**Artikel:** Le béton armé à la galerie du Ritom  
**Autor:** Maillart, R.  
**DOI:** <https://doi.org/10.5169/seals-36606>

## Le béton armé à la galerie du Ritom

par R. MAILLART, ingénieur.

Fig. 1. — Profils-types prévus. — 1 : 75.

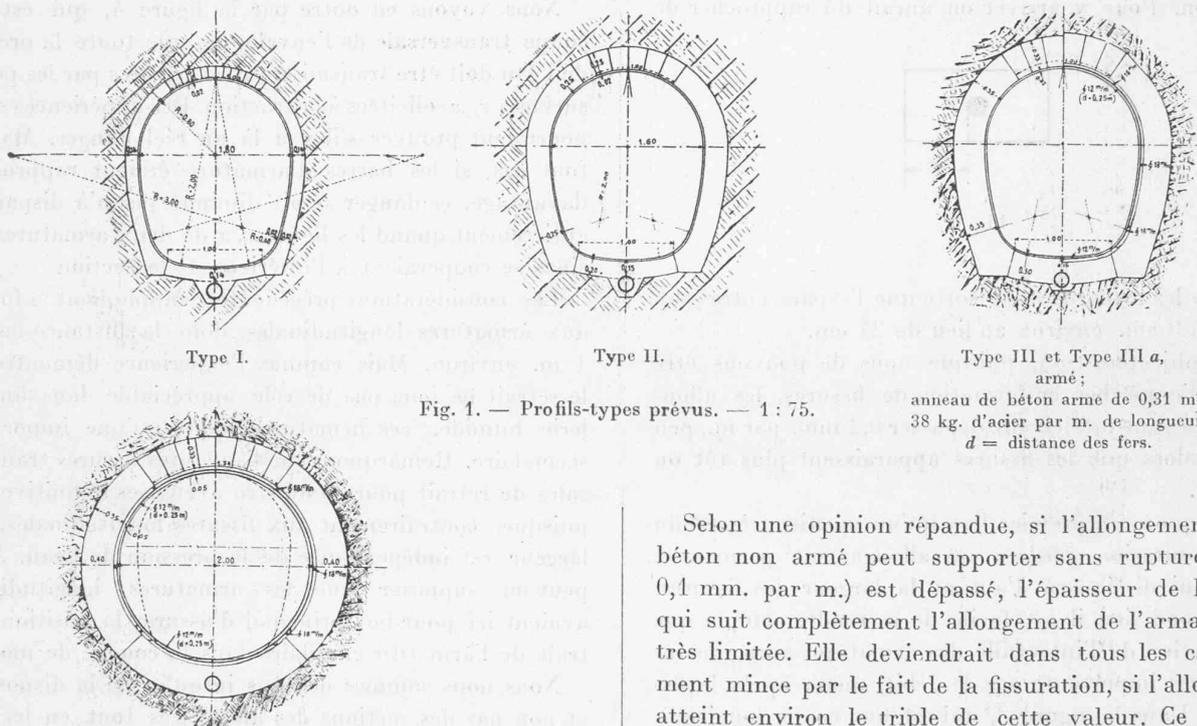
Après avoir lu le rapport<sup>1</sup> des experts concernant la galerie du Ritom, on aura pu se demander si par l'emploi du profil IV (p. 89), armé, au lieu des profils N° I à III, elle se serait mieux comportée. Car ce profil IV présente deux avantages apparents : la forme circulaire et l'armature (fig. 1).

Ces considérations doivent aussi nous guider s'il s'agit de juger de l'utilité d'une armature noyée dans le revêtement. Or c'est le cas pour le profil qui nous occupe. Il comporte en effet une armature circulaire de barres rondes de 12 mm. distantes de 25 cm. et de 6 barres longitudinales de 18 mm. Cette armature est noyée non pas dans le béton, mais au milieu d'une couche de revêtement intérieur de 5 cm. d'épaisseur. Il est à supposer que cette couche devait servir d'enduit étanche.

Pourquoi placer l'armature dans l'enduit et non dans le revêtement même ? Je suppose qu'en premier lieu on voulait conserver la liberté d'exécuter le revêtement, au moins en partie, en maçonnerie, ce qui ne permettait guère d'y conserver une armature. Mais même en prévoyant un revêtement entièrement en béton, il est incontestable que la présence d'une armature aurait rendu son exécution particulièrement compliquée vu les conditions défavorables de travail dans une galerie. Mais au point de vue théorique également il semble préférable de faire coïncider l'armature avec la couche devant garantir l'étanchéité. Quand une roche exerce des pressions actives, mais inégales, on aura tout intérêt à les faire supporter uniquement par le béton, ce qui permettra d'évaluer d'une manière plus précise le travail de l'armature et de l'enduit appliqués plus tard. Ainsi il semble que la disposition du profil IV, comportant le placement de l'armature dans l'enduit est bonne en principe, surtout si l'application de l'enduit se fait par un procédé moderne de projection, ce qui garantira l'enrobage parfait des armatures.

Nous arrivons donc à la conclusion que l'influence des armatures prévues dans le profil IV aurait été si minime qu'on peut les qualifier d'inutiles.

Leur disposition ne tient pas compte des expériences acquises.

Quant à leurs dimensions, elles sont basées sur des appréciations difficilement soutenables. Car de deux choses l'une :

ou bien la roche est mauvaise et on ne peut compter sur un revêtement adhérent parfaitement, et alors une armature qui ne supportera avec sécurité qu'un huitième de la pression d'eau ne peut pas rendre de services.

Au lieu d'une section de 4,5 cm<sup>2</sup> de fer, on aurait dû admettre 35 cm<sup>2</sup> et ne pas dépasser la distance de 6 cm. Nous aurions alors obtenu :

Fig. 3.

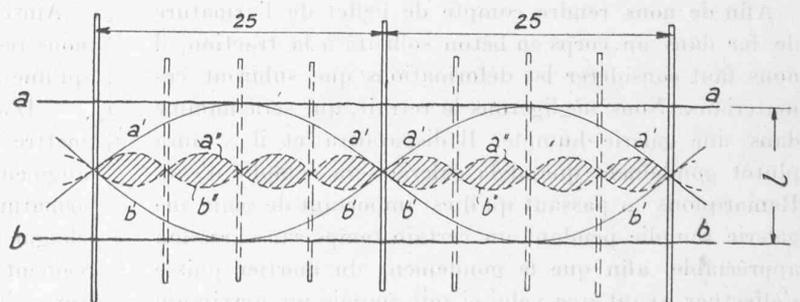
En second lieu il est facile de se rendre compte que la diminution de l'intervalle des armatures aura une influence très importante sur le débit, même après la fissuration. Dans la figure 3, qui est une coupe longitudinale de l'enveloppe, nous avons figuré en traits pleins les armatures prévues dans le projet.

En l'absence de toute armature *a-a* et *b-b* représenteront les bords d'une fissure, la distance *l* entre ses lignes figurant à une échelle démesurée la largeur de celle-ci. Par la présence des dites armatures, le béton y adhérant, les bords de la fissure prendront une forme ondulée *a'-a'* et *b'-b'* composée d'arcs que nous pouvons admettre paraboliques. L'aire de la fissure s'en trouvera réduite à deux tiers et le débit baissera peut-être de la moitié en raison de la diminution du rapport de l'aire à sa circonférence. C'est un résultat appréciable mais loin d'être satisfaisant.

Si nous intercalons trois armatures supplémentaires, indiquées en pointillé, les bords de la fissure seront figurés par les lignes ondulées *a''-a''* et *b''-b''*, lesquelles comprendront une aire qui ne sera plus que le sixième de celle comprise entre *a-a* et *b-b* et le débit tombera au douzième et même moins. Il diminuera encore et pourra tarir entièrement par le fait du colmatage. Il est vrai que le béton compris entre deux fissures se trouve moins détendu par cette disposition, ce qui aura pour effet d'augmenter le nombre des fissures; mais d'après les expériences faites, cette augmentation ne dépassera guère le 50 % dans les conditions présentes, n'atténuant donc pas essentiellement les avantages acquis.

Nous voyons par conséquent que, sans augmentation des dépenses — supposant pour le moment que la section totale des armatures soit suffisante et égale dans

les deux cas — on aurait pu améliorer sensiblement l'effet des armatures.
